Projekt zagospodarowania parku podworskiego w Czyżewie - AKTUALIZACJA 2018

AUTOR OPRACOWANIA:		INWESTOR:	
BIURO PROJEKTOWE "ARAMIX"		Gmina Czyżew	
ul. Mazowiecka 34, 18-220 Czyżew		ul. Mazowiecka 34, 18-220 Czyżew	
AUTORYZACJA OPRACOWANIA:		PODPIS:	
KIEROWNIK BIURA:		BRANŻA:	
mgr inż. arch. kraj. Iwona Kublik		architektoniczna	
rzesz. NOTYSTO nr upr. 384/4/98		konstr.-budowlana	
inż. Artur Kowalczyk		drogowa	
upr. proj. nr MAZ.0567/PWOK/13			
mgr inż. Zbigniew Milewski			
upr. bud. nr WZDPH19/908/190/74			
CZERWIEC 2018		Rys.nr 1

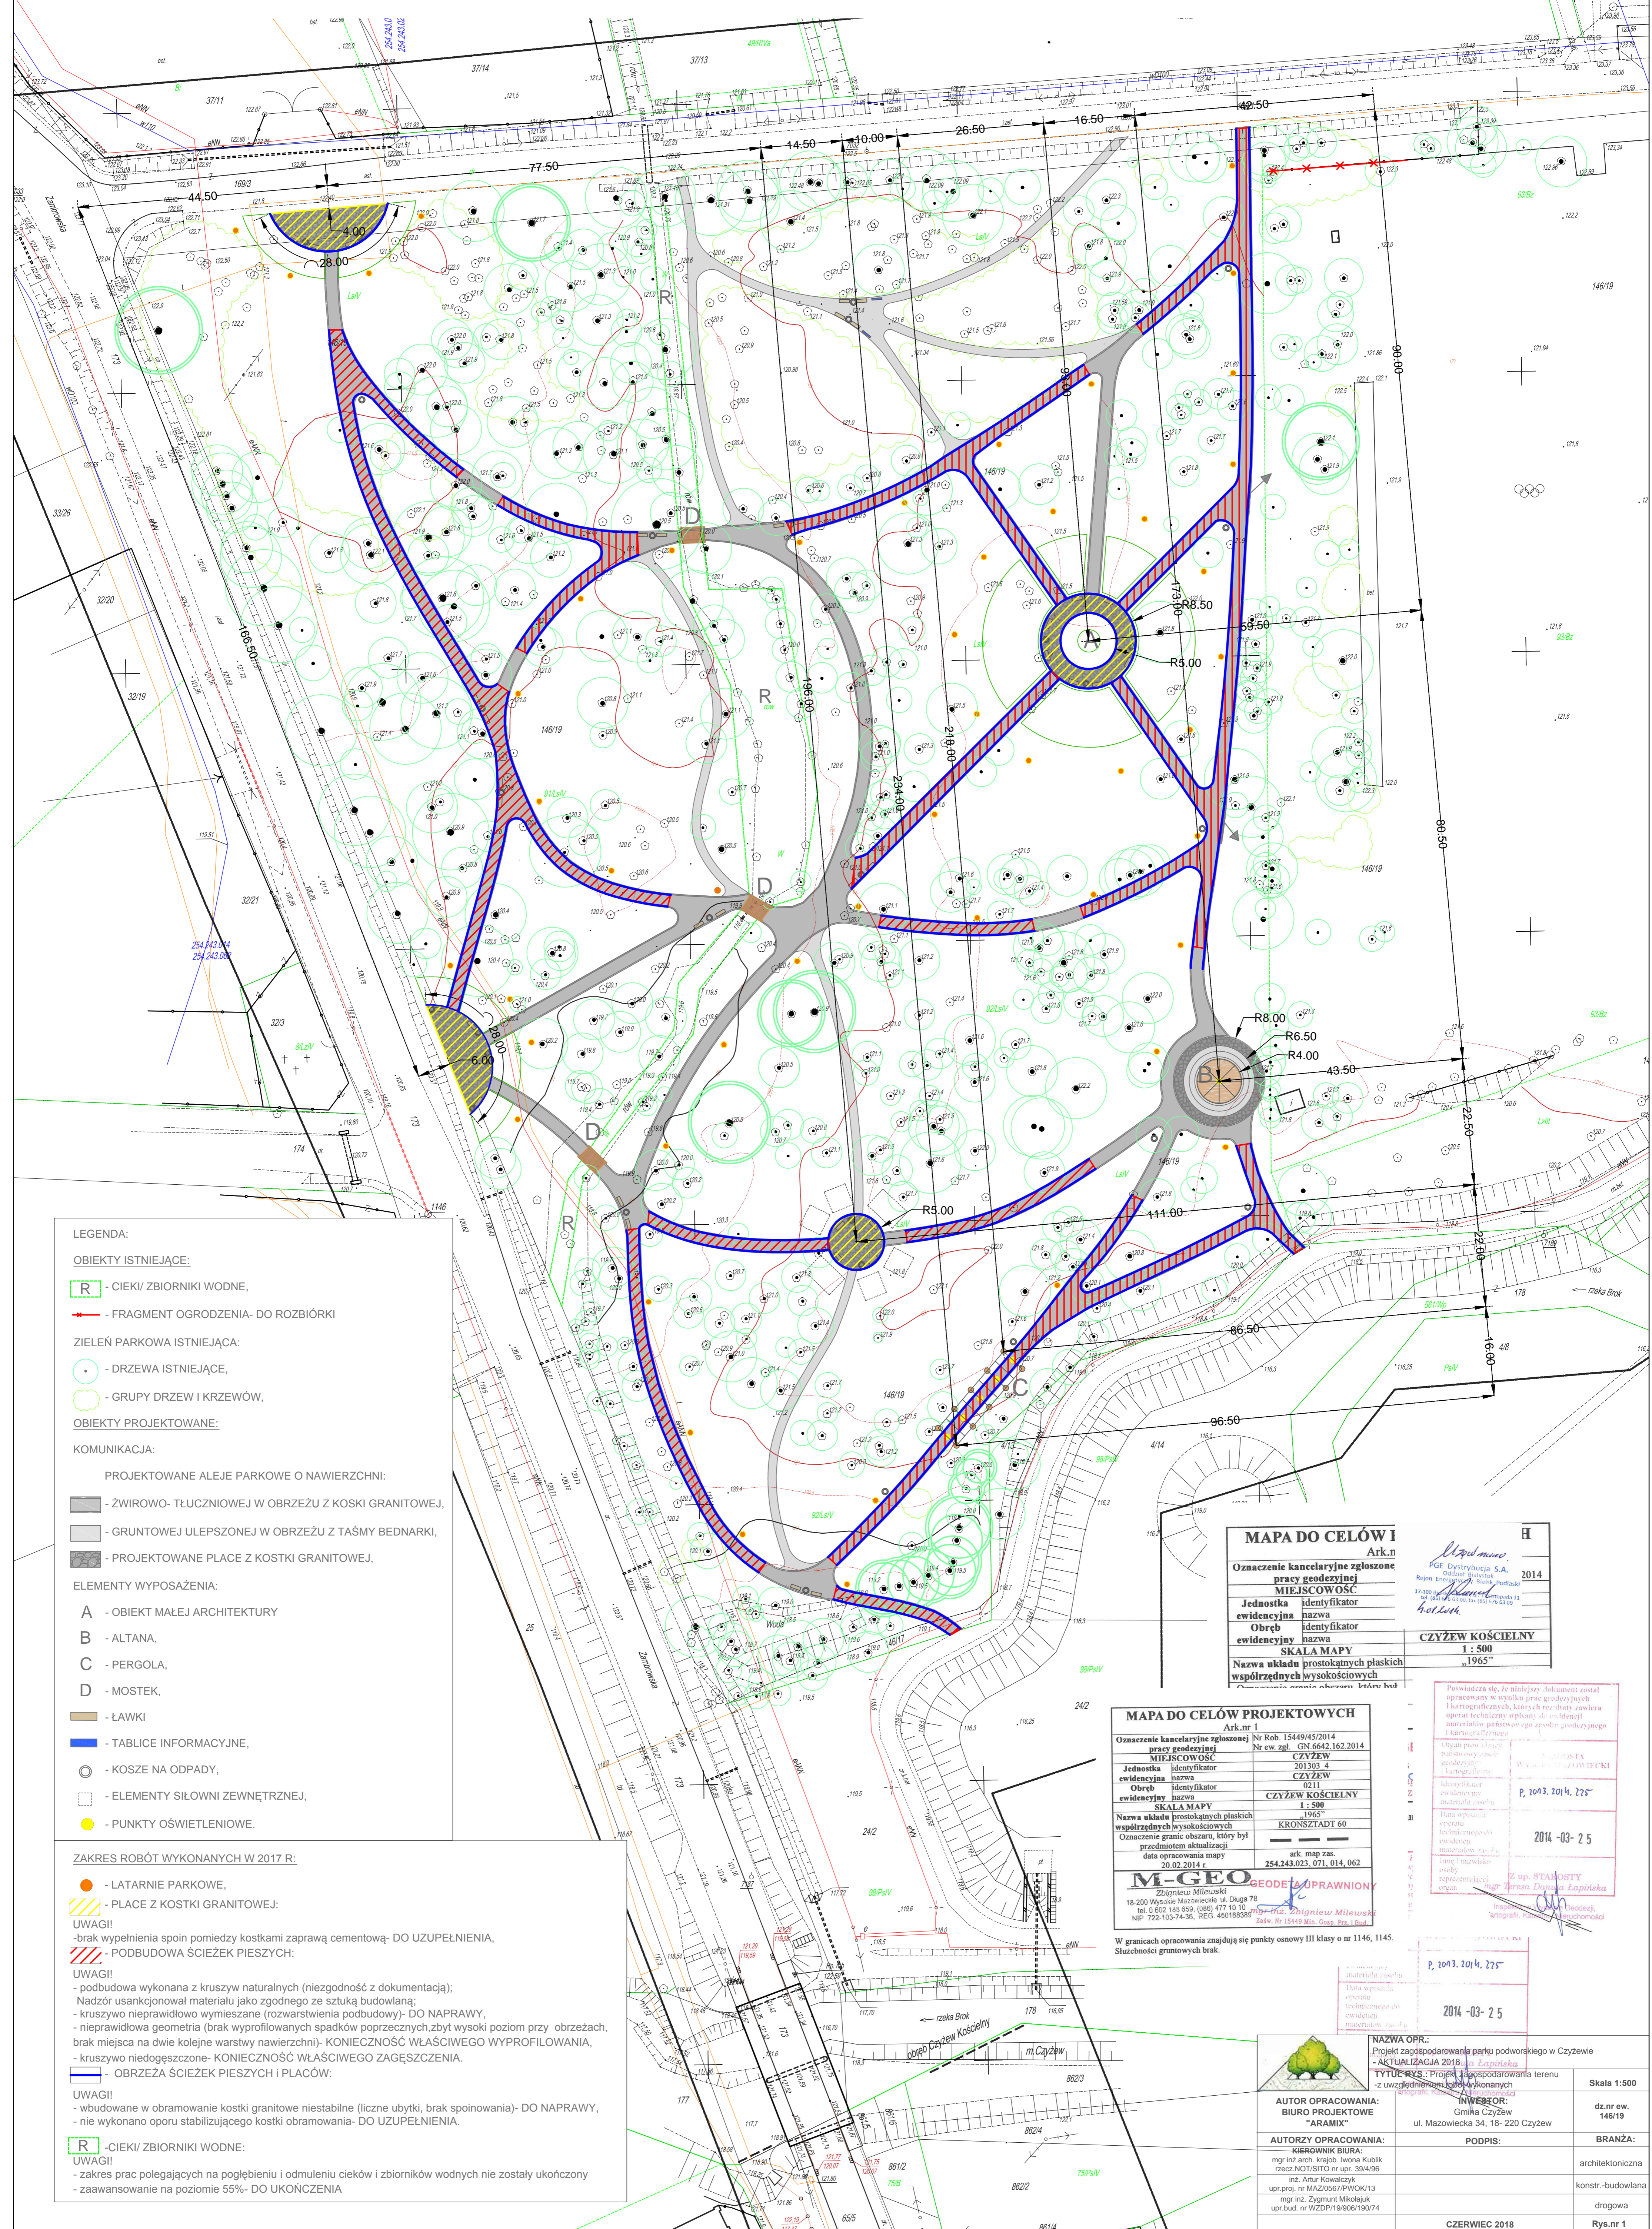
- ZAKRES ROBÓT WYKONANYCH W 2017 R.:**
- - LATARNIE PARKOWE,
 - - PŁACE Z KOSKI GRANITOWEJ:
- UWAGI!**
- brak wypełnienia spoin pomiędzy kostkami zaprawą cementową- DO UZUPEŁNIENIA,

- PODBUDOWA ŚCIEŻEK PIESZYCH:
 - podbudowa wykonana z kruszywo naturalnych (niezgodność z dokumentacją); Nadzór usankcjonował materiał jako zgodnego ze sztuką budowlaną;

- kruszywo nieprawidłowo wymieszane (rozwarstwienia podbudowy)- DO NAPRAWY,
 - nieprawidłowa geometria (brak wyprofilowanych spadków poprzecznych,zbyt wysoki poziom przy obrzeżach, brak miejsca na dwie kolejne warstwy nawierzchni)- KONIECZNOŚĆ WŁAŚCIWEGO WYPROFILOWANIA,

- kruszywo niedogęszczone- KONIECZNOŚĆ WŁAŚCIWEGO ZAGĘSZCZENIA.
 - OBRZEŻA ŚCIEŻEK PIESZYCH I PŁACÓW:
 - wbudowane w obramowanie kostki granitowe niestabilne (liczne ubytki, brak spoinowania)- DO NAPRAWY,

- nie wykonano oporu stabilizującego kostki obramowania- DO UZUPEŁNIENIA.
- R** - CIEKI/ ZBIORNIKI WODNE:
- UWAGI!**
- zakres prac polegających na pogłębieniu i omdleniu cieków i zbiorników wodnych nie zostały ukończone

- zaawansowanie na poziomie 55%- DO UKOŃCZENIA
